29.09.2026 Naturschutzbeirat

**„Klimafari“ – Umgestaltung einer Fläche westlich
vom Hof Ramsbrock**

Stadt Bielefeld

Umweltamt – 360.42 Untere Naturschutzbehörde

Erforderliche Anpassungen WRRL

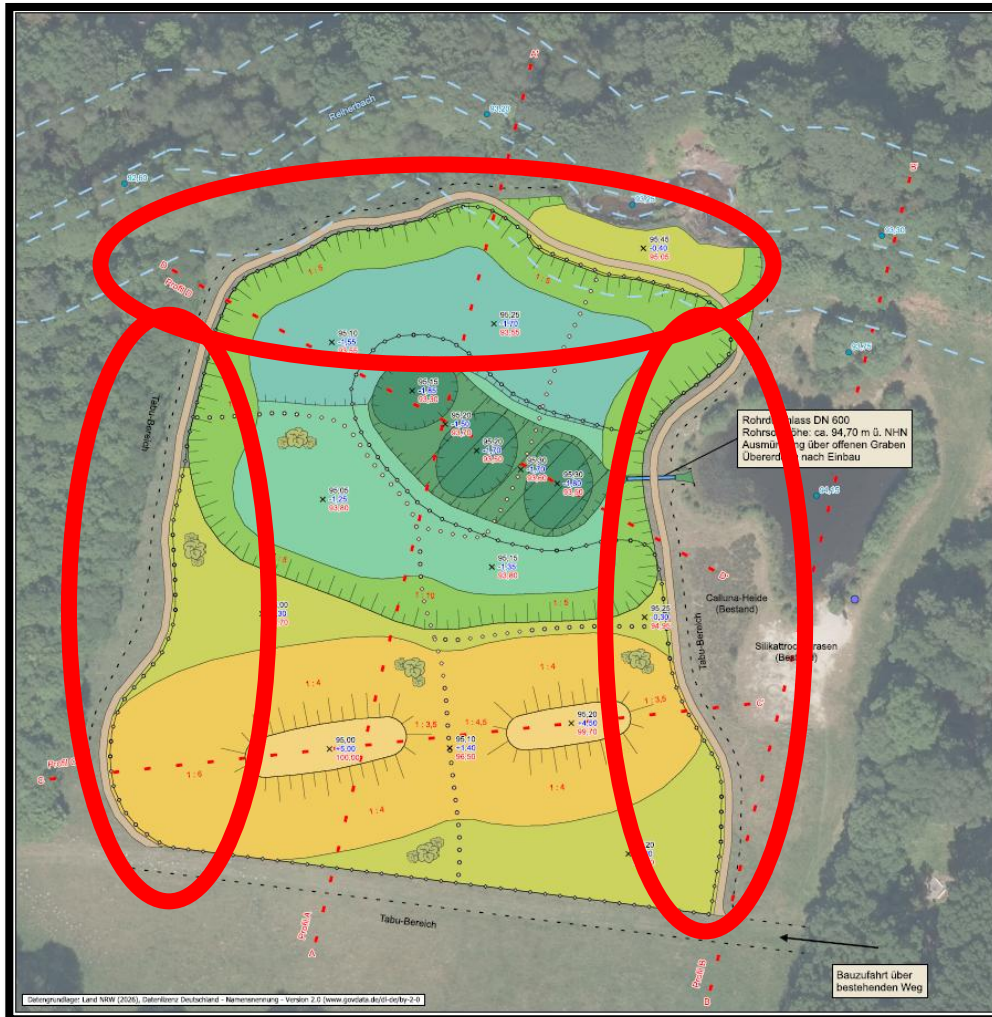
In den Planunterlagen war vorgesehen, den Reiherbach und die Klimafarifläche mit einem Damm von 10 m Breite aus anstehendem Boden voneinander zu trennen.

Beim Reiherbach handelt es sich gewässertypologisch um einen sandgeprägten Tieflandbach (LAWA-Typ 14), der einen Entwicklungskorridor von 36 bis 120 m benötigt.

Um ein mögliches Eindringen von PFAS aus dem Reiherbach in die Fläche zu vermeiden, wurde von der Unteren Naturschutzbehörde (UNB) in Absprache mit der Unteren Wasserbehörde gefordert, die Breite des verbleibenden Damms auf mindestens 30 m zu vergrößern.

Erforderliche Anpassungen Wegebau

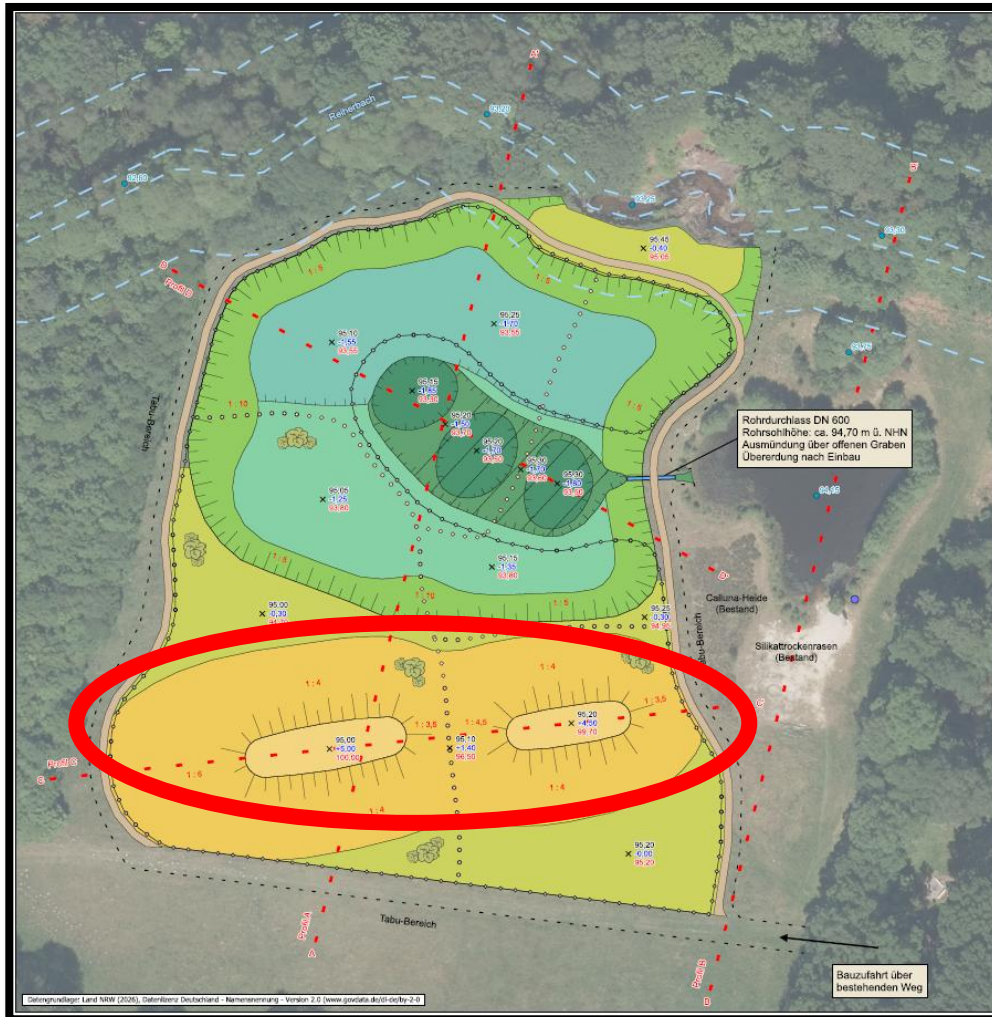
In der Planung war vorgesehen, die Fläche mit einem Rundweg zu erschließen.

Zur Minimierung des Eingriffs, wurde der Antragsteller aufgefordert, die Wege zu minimieren.

Wege, die ausschließlich der Bewirtschaftung der Fläche dienen, sind nach erfolgter Überprüfung durch den Antragsteller nicht mehr erforderlich, da sich sandige Flächen, im trockenen Zustand gut befahren lassen, ggf. sind Lastverteilungsplatten zu verlegen.

Das im ersten Entwurf vorgesehene Wegematerial wurde angepasst, es soll nun Sandsteinschotter verwendet werden.
